泊発電所3号炉 基準地震動の策定について

令和5年4月28日
北海道電力株式会社

指摘事項に対する回答方針

STEP1における基準地震動の設定結果

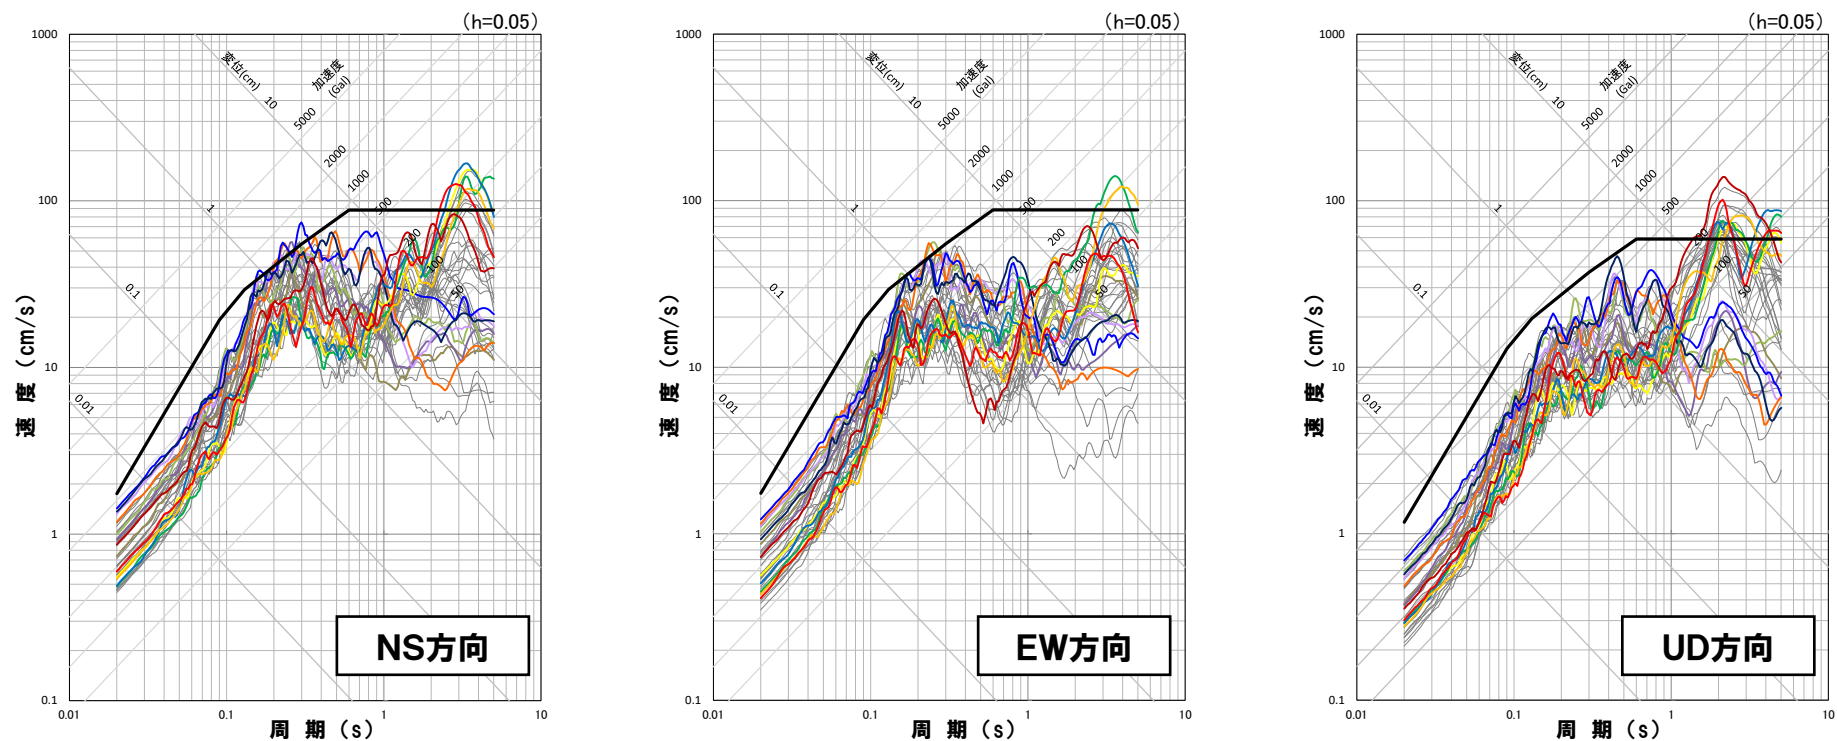
No.	指摘事項	指摘時期	回答方針	ページ
1	断層モデルを用いた手法による地震動評価ケースの選定において、Ss1を上回る周期で最大の応答スペクトルとなる地震動については、施設への影響が大きいことを否定できていないため、一部のケースを基準地震動として選定しないとする考えを再考すること。	令和5年 2月24日 第1117回 審査会合	断層モデルを用いた手法による地震動において、基準地震動Ss1を上回る周期で最大の応答スペクトルとなる地震動のうち、基準地震動として選定していなかったケースについては、施設に大きい影響を与える地震動として、基準地震動に設定する。	32～92

○断層モデルを用いた手法による地震動評価結果において基準地震動Ss1を上回るケース(39ケース)のうち、基準地震動Ss1を上回る周期で最大の応答スペクトルとなる13ケースを基準地震動として設定する。

【基準地震動として設定】(13ケース)
(尻別川断層)
